Konstancin-Jeziorna, 19.04.2024 r.

o szacunkowej wartości powyżej progu. Na wykonanie roboty budowlanej dla nw. zadania: „Rozbudowa, przebudowa i modernizacja budynku szpitala przy ul. Barskiej 16/20 w Warszawie”. Znak sprawy – PN 95/2023.

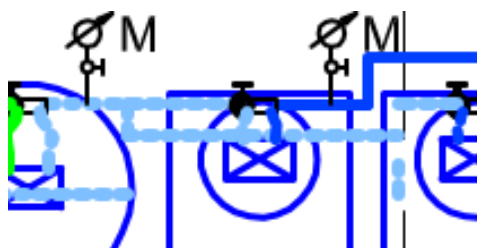
Prosimy o podanie informacji dotyczących instalacji narysowanej w projekcie linią przerywaną w kolorze jasno niebieskim (rzut nr 244-IP-AA-B1-DR-S-53001) tj. materiał, średnica, przeznaczenie:

Zamawiający przekazuje rewizję : paczka SANIT\_UW

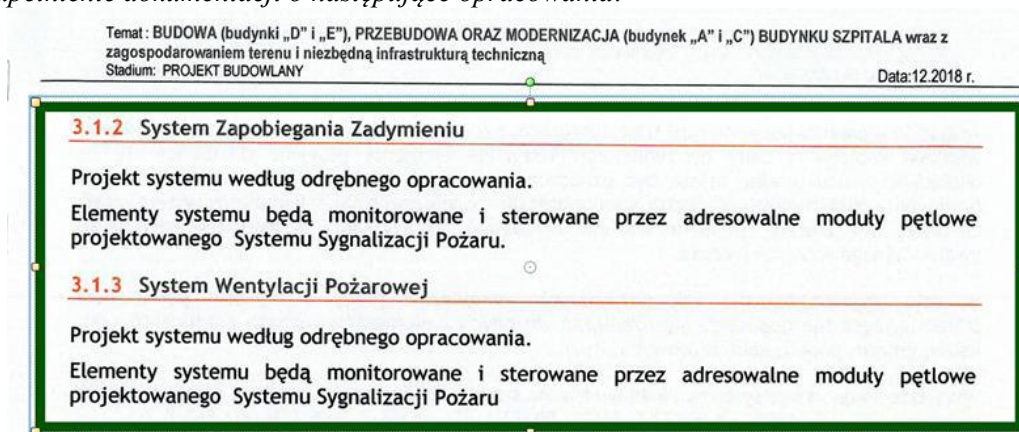
*Prosimy o udostępnienie schematu technologicznego stacji uzdatniania wody zaprojektowanej w pomieszczeniu B1.08;*

Zamawiający przekazuje rewizję : paczka SANIT\_UW

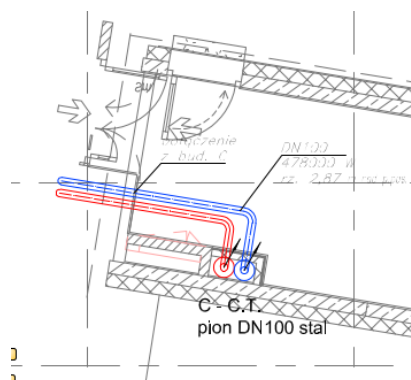
*Prosimy o potwierdzenie, że panele solarne na dachu nie podlegają modernizacji;*

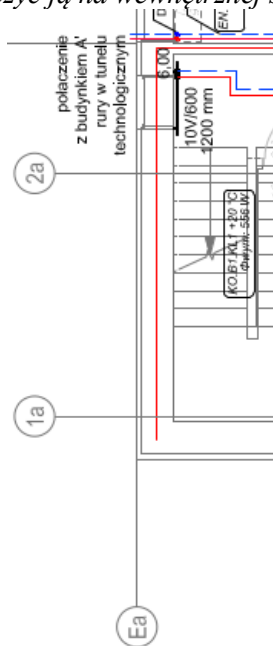
Prosimy o potwierdzenie, że instalacja c.o. przebiegająca w kanale technologicznym do budynku A' nie jest w zakresie niniejszego przetargu i należy zakończyć ją na wewnętrznej ścianie budynku A - w osi Ea:

W zakresie niniejszego przetargu jest zapewnienie doprowadzenia czynnika cieplnego do tymczasowego węzła. Zamawiający udostępnia rewizję: paczka SANIT\_WĘZŁY

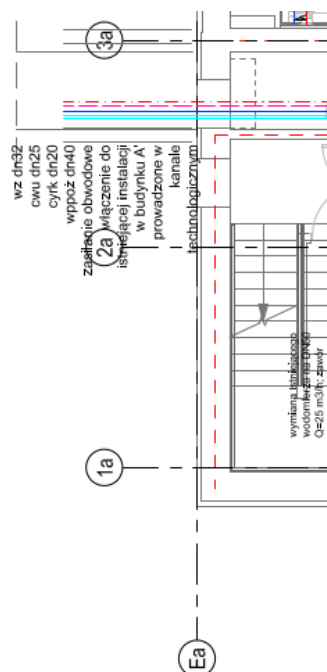
Prosimy o potwierdzenie, że instalacje wodne przebiegające w kanale technologicznym do budynku A' nie są w zakresie niniejszego przetargu i należy zakończyć je na wewnętrznej ścianie budynku A - w osi Ea:

Według informacji uzyskanych na etapie projektowania do zachowania i remontu jest instalacja awaryjnego zasilania w ciepło między węzłem Białobrzaska a istniejącą kotłownią oraz instalacja wody pożarowej którą należy włączyć do nowo wykonywanej pętli hydrantowej. Jeżeli na etapie przejmowania placu budowy Wykonawca stwierdzi, że unieczynnienie pozostałych instalacji może pozbawić budynek A' dostawy mediów należy niezwłocznie zgłosić taką sytuację do nadzoru budowy.

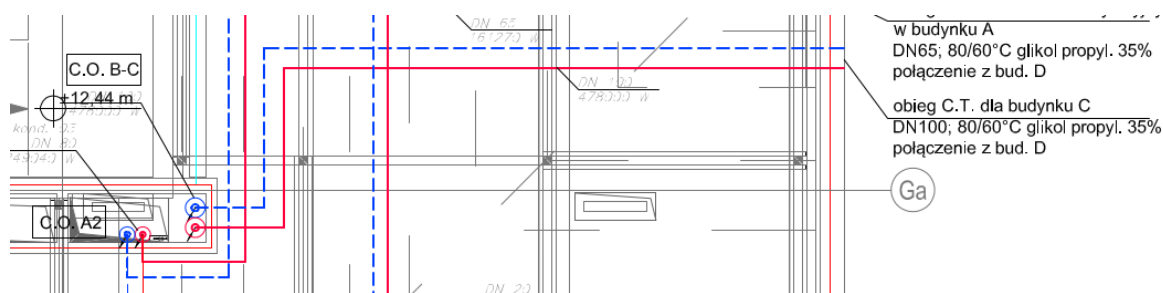
Prosimy o informację czy oznaczenie pionu C.O. B-C jest prawidłowe i chodzi o instalację c.o., czy powinno być to oznaczenie ciepła technologicznego c.t. (rys nr 244-IP-AA-04-DR-S-56006 00 „Budynek A - rzut instalacji co i ct - poziom 04”):

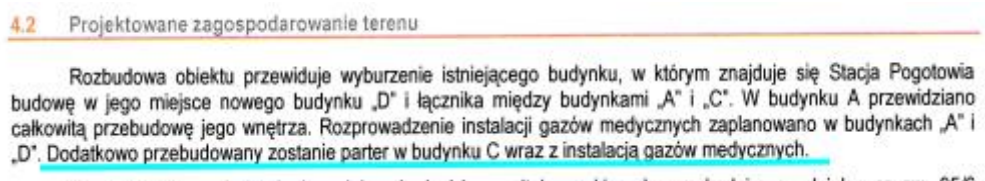
Prosimy o potwierdzenie, że urządzenia które będą przeniesione z istniejącego węzła ciepła w budynku A do pomieszczenia tymczasowego węzła ciepła są sprawne i nie wymagają modernizacji, naprawy bądź wymiany;

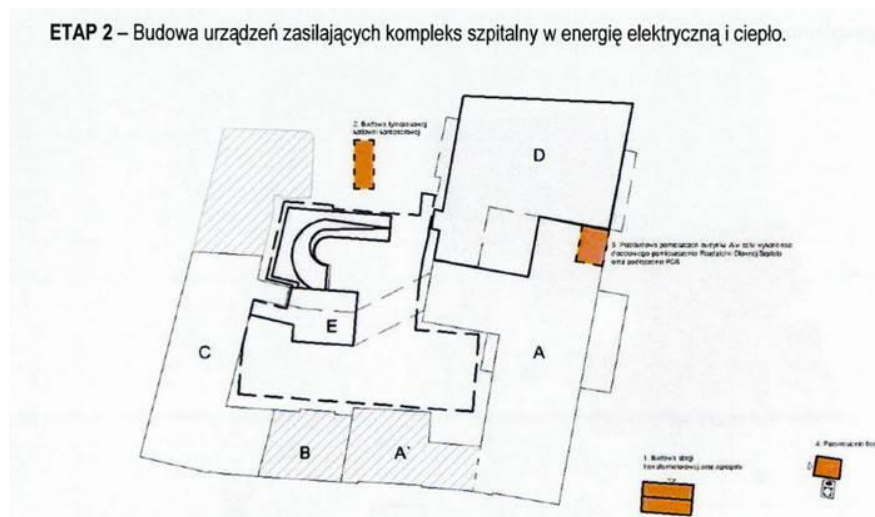
Czy istniejące przyłącze gazu od ulicy T. Joteyki jest do likwidacji?

Przewody przeznaczone do demontażu/likwidacji pokazano na PZT np. na rysunku 244-IP-00-XX-DR-A-01011. Istniejący przewód gazowy obecnie doprowadzony w rejon istniejącej Wojewódzkiej Stacji Pogotowia Ratunkowego od ulicy Joteyki należy unieczynnić.

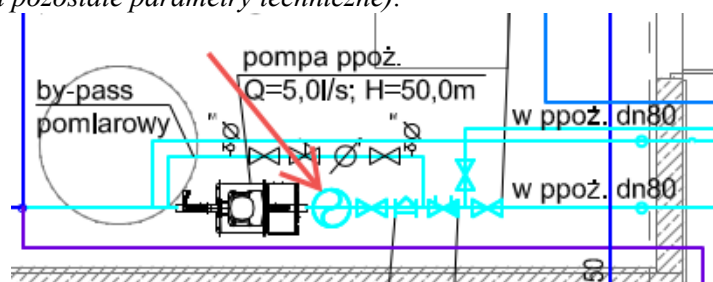
Prosimy o przekazanie projektu remontu ww. węzła jeśli jest to w zakresie niniejszego przetargu.
